V Říčanech dne 02. 06. 2022

Reg. č.: VZ-220/22

Vysvětlení zadávací dokumentace č. 4-5 k veřejné zakázce „III/33721 Močovice a Močovice - chodník podél silnice III/33721 II“

PŮDORYS 1:100

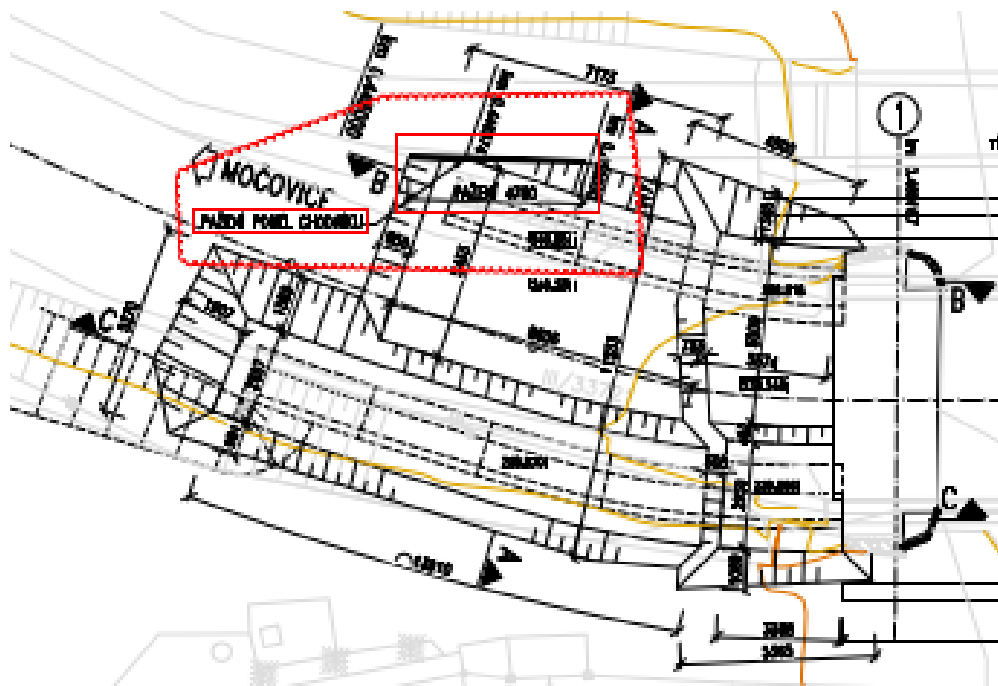
4.	Znění žádosti o vysvětlení zadávací dokumentace				
	V soupisu prací SO 201 Oprava mostu ev.č. 33721-1 jsou obsaženy položky speciálního zakládání na mostě - záporového pažení (6ks HEB u OP1) - v tomto rozsahu:				
	29	22694	ZÁPOROVÉ PAŽENÍ Z KOVU DOČASNÉ zápory HEB 300 dl. 6,0 m u opěry 01 vč. zabetonování nebo zasypání konců zápor a odstranění a odvozu po dokončení stavby	T	2,808
			6,0*4*0,117=2,808 [A] dl. x ks x hmotnost t/bm		
	30	22695A	VÝDŘEVA ZÁPOROVÉHO PAŽENÍ DOČASNÁ (PLOCHA) zřízení a odstranění vč. likvidace odpadu	M2	16,800
			3,5*4,8=16,800 [A] výška x délka		
	31	264127 01	VRTY PRO ZÁPORY TR. I D DO 500MM vrtáno ze stávajícího terénu, vč. odvozu vyvrtané zeminy na skládku	M	24,000
			6,0*4=24,000 [A] dl. x ks		
	V projektové dokumentaci (TZ a výkresy objektu) však není určeno kde a k čemu tato pomocná konstrukce slouží. Může zadavatel upřesnit účel a umístění této konstrukce?

Záporové pažení lze nalézt ve výkopovém plánu vlevo nahoře, viz. zvýrazněný obrázek níže.

Vykázaná délka je s přesahem cca 0.5 m na každou stranu.

Jedná se o podepření a ochranu stávajícího chodníku.
